# Rev B — 흰색 연결부만 변경한 검토용 도면

A6063 · 최종 T5 가정 · 길이 6,000 mm · DXF 단위 mm, 단면 1:1, 원본 좌표 유지 · PDF 그림은 도식 축척

## Rev B — 제품 윤곽 변경 없음 / 연결부만 변경한 검토안

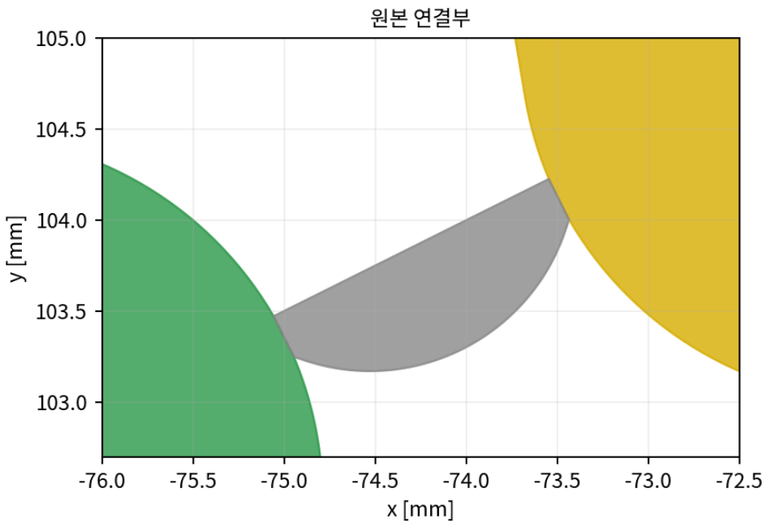
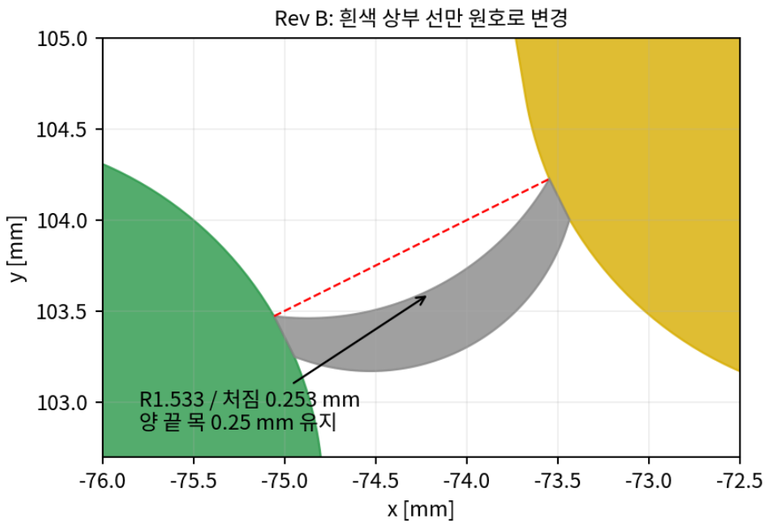
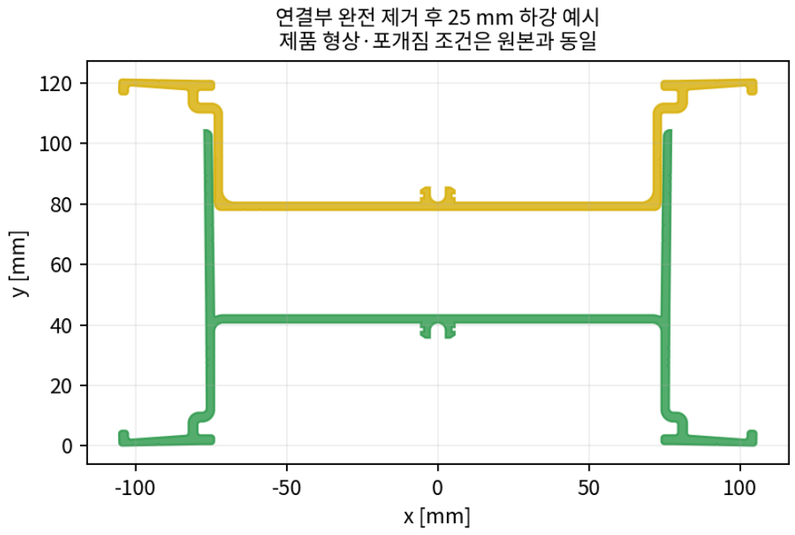
빨간 점선: 원본 연결부 상부선. 새 연결부는 원래 흰색 영역 안에 있습니다. 잔여 연결부·파단·내부 배출은 미검증입니다.

| **변경 내용** | 흰색 연결부의 상부 직선 2개만 원호로 변경. R 약 1.533 mm / 원호 깊이 약 0.253 mm. 양 끝 목 0.25 mm와 접속 끝점 유지. 하부 곡선 유지. |
| **포개짐** | 연결부 완전 제거 시 원본 대비 추가 제품 간섭 없음. 예시 하강량은 25 mm이며 최종 조립 스트로크를 의미하지 않음. 잔여 연결부의 걸림은 미검증. |
| **철회 내용** | Rev A의 내부 안내 턱과 노란색 목 0.30 mm 변경을 철회함. 제품에 가이드·홈·돌출부 추가 없음. |

| **변경 금지 영역** | 노란색·초록색 제품의 모든 좌표와 원호를 원본 그대로 보존. 원본 제품 엔티티 4개의 전체 꼭짓점·폭·bulge를 저장 후 재검증. |
